1. 건축분야

※ 미반영 및 부분반영 사항에 대해서는 감리자 의견서 첨부

| 조치 전 | |
|---|---|
| 연 번 | 6 |

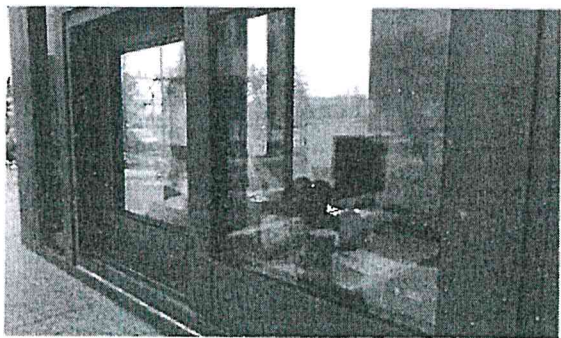
| 연번 | 지적사항 | 조치결과 | 비고 |
|----|-------------------------------------|------|----|
| 6 | 경비실 모든 창호에 방충망 설치요함. | 完 | |

| 조치 후 | |
|--|------------------------|
| 조치내용 또는 사유 | 경비실 모든 창호 방충망 설치 완료 |

| 조치 전 | |
|--|---|
| 연 번 | 7 |

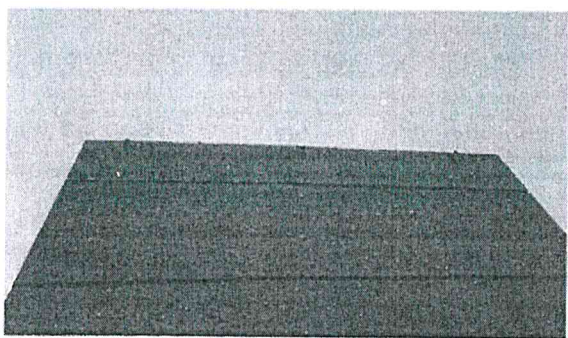
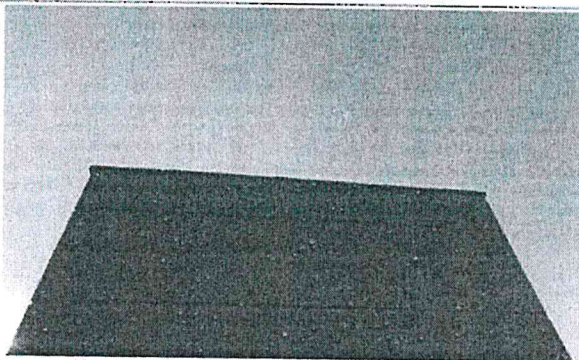
| 연번 | 지적사항 | 조치결과 | 비고 |
|----|-------------------------------------|------|----|
| 7 | 각동 옥탑층 하지철물 제거부분 마감요함. | 完 | |

| 조치 후 | |
|---|--------------------------|
| 조치내용 또는 사유 | 옥탑 하지철물제거구간 외부도장조치 완료 |

| 조치 전 | | 조치 후 | |
|---|---|--|---------------------------|
| 연 번 | 1 | 조치내용 | (세대)전열교환기 필터교환주기 명시 부착 |

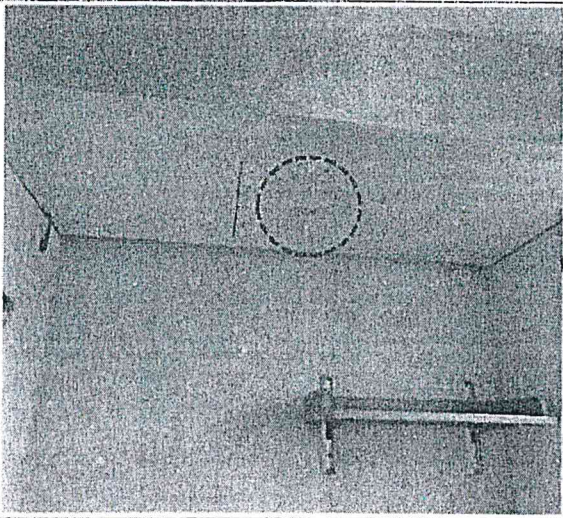
| 연번 | 지적사항 | 조치결과 | 비고 |
|----|--|------|----|
| 1 | (세대) 전열교환기 필터교환주기 미부착 | 完 | |

5

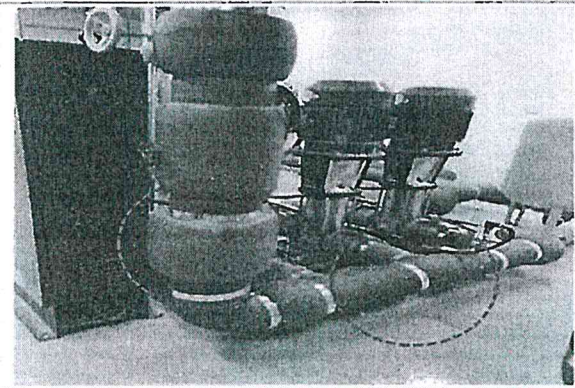
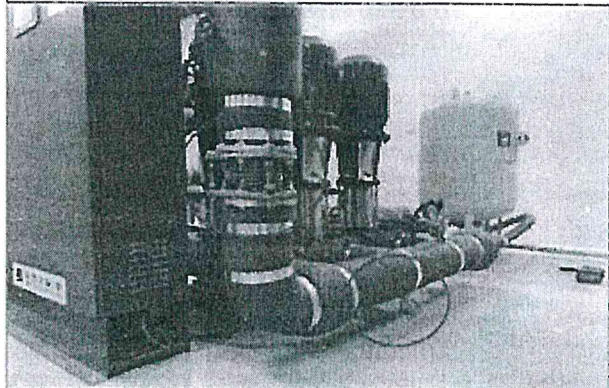
| 연번 | 지적사항 | 조치결과 | 비고 |
|----|--|------|----|
| 5 | (기계실) Booster Pump 전후단 Flexible Joint 기능상실 및 Support 미설치 | 完 | |

(기계실) Booster Pump 전후단
Flexible Joint 기능재개 및
Support 설치 완료

6

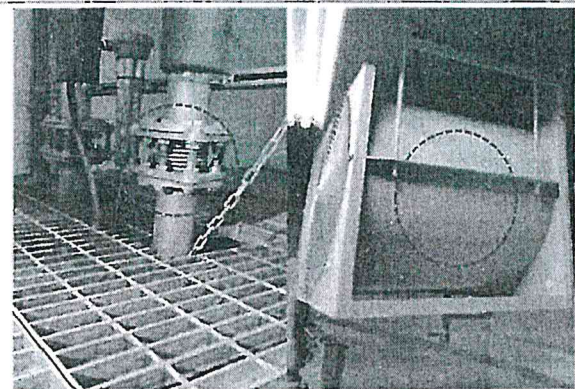
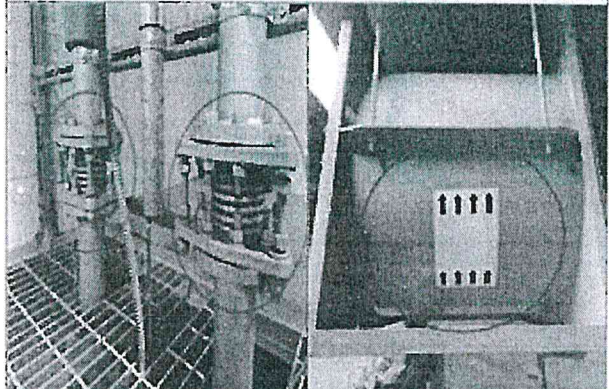
| 연번 | 지적사항 | 조치결과 | 비고 |
|----|--|------|----|
| 6 | (주차장) Fan Room 배관 Flexible Joint 고정 편 미이격 및 회전체 방향표기 미부착 | 完 | |

(주차장) Fan Room 배관 Flexible
Joint 고정 핀 이격 및 회전체
방향표기 부착 완료

7

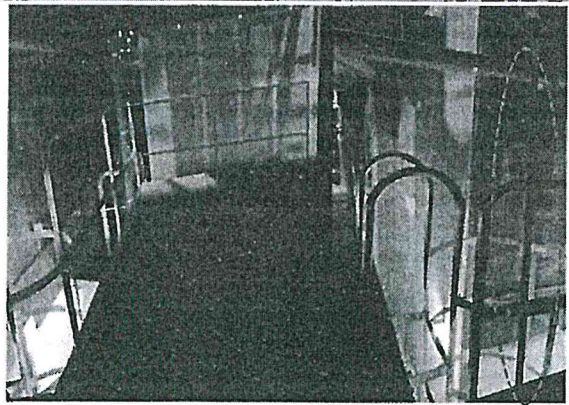
| 연번 | 지적사항 | 조치결과 | 비고 |
|----|--|------|----|
| 7 | (전체) 배관 흐름방향 및 인식표 미부착 | 完 | |

(전체) 배관 흐름방향 및 인식표
부착 완료

| 조치 전 | |
|---|---|
| 연 번 | 8 |

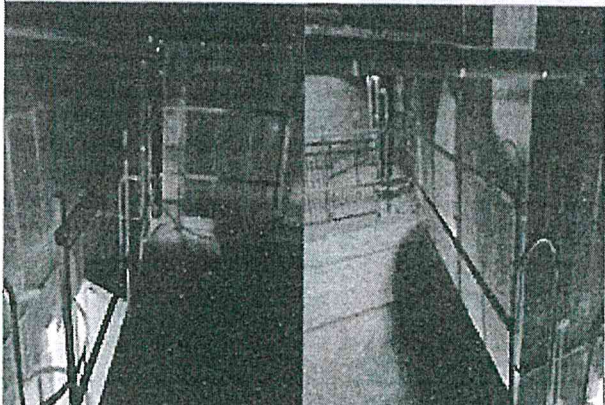
| 연번 | 지적사항 | 조치결과 | 비고 |
|----|--|------|----|
| 8 | (기계실) 물탱크 상부 안전난간 규격 및 높이 법규 미준수 (산업안전보건법(안전보건규칙 제13조)) | 完 | |

| 조치 후 | |
|--|--|
| 조치내용 | <p>산업안전보건법(안전보건규칙 제13조) 기준</p> <p>1)당초 난간높이 80cm→90cm수정</p> <p>2)난간대 지름20mm원형→27mm사각파이프 수정</p> <p>3)발끝막이판 바닥면에서 10cm유지토록 보완조치 완료</p> |

3

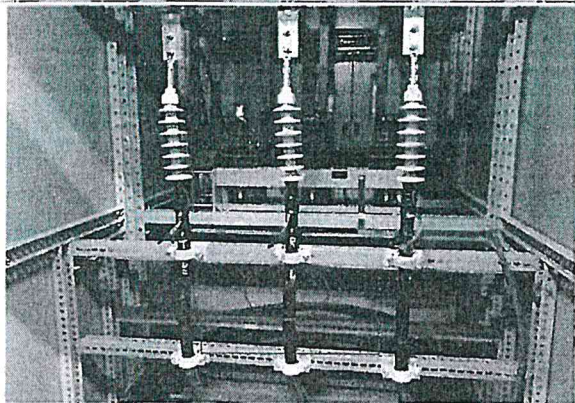
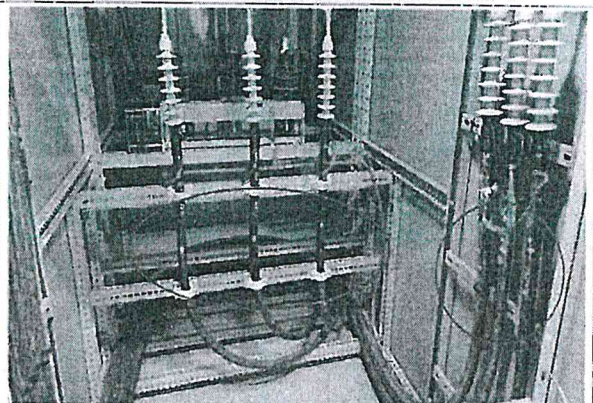
| 연번 | 지적사항 | 조치결과 | 비고 |
|----|---|------|----|
| 3 | 특고압 인입케이블 각 상표시없어 유지보수 작업시 역상또는 결상우려시 기기 손상 우려됨 | 完 | |

특고압케이블
상표시 테이프 부착

4

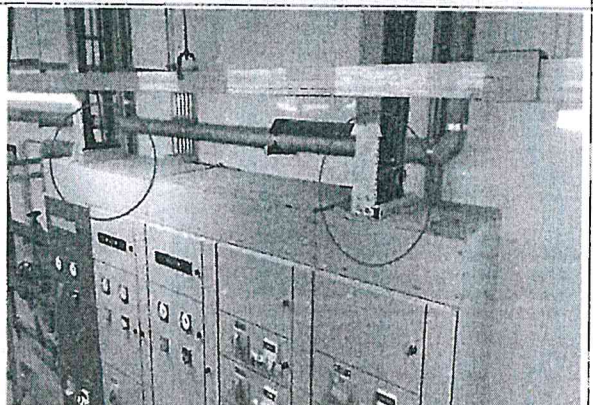
| 연번 | 지적사항 | 조치결과 | 비고 |
|----|---|------|----|
| 4 | 기계실 MCC P/N 상부 케이블 트레이 상부진입으로 스프링 쿨러 오동작시 내부로 물 침입으로 정전 발생 우려 됨 | 完 | |

MCC P/N 상부 커버 설치

5

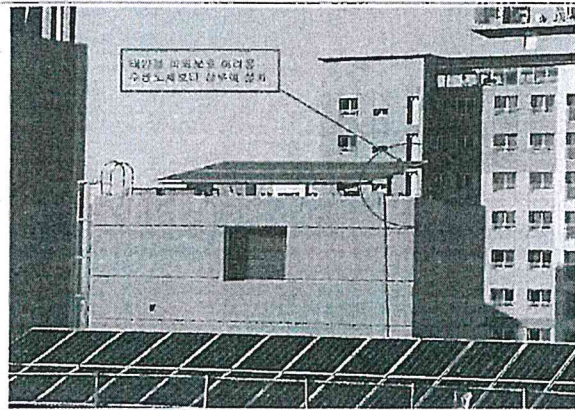
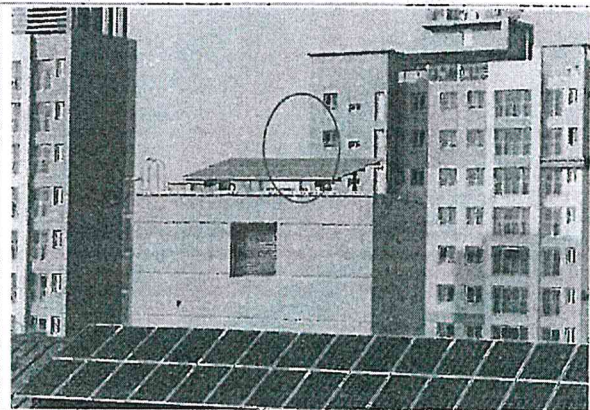
| 연번 | 지적사항 | 조치결과 | 비고 |
|----|---|------|----|
| 5 | 옥상 태양광이 수평도체 보다 높아 낙뢰 위험 많음 | 完 | |

옥탑 태양광
보호용 피뢰침 설치

6

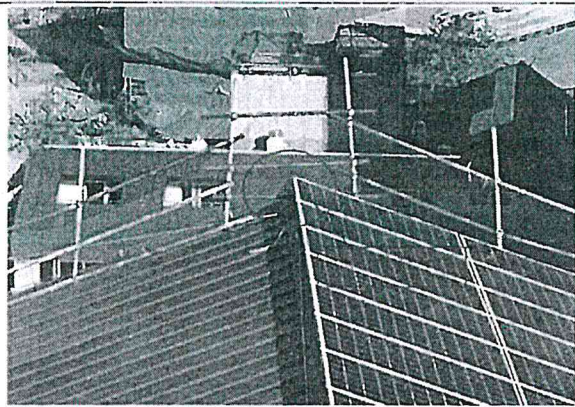
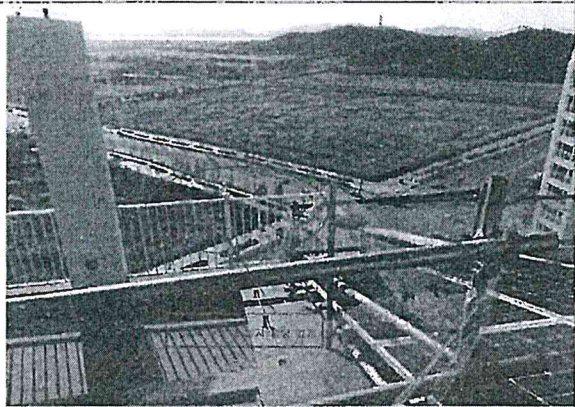
| 연번 | 지적사항 | 조치결과 | 비고 |
|----|---|------|----|
| 6 | 지붕 용마루 끝에 태양광설치로 낙뢰 위험 많음 | 完 | |

옥상 태양광
보호용 돌침 설치
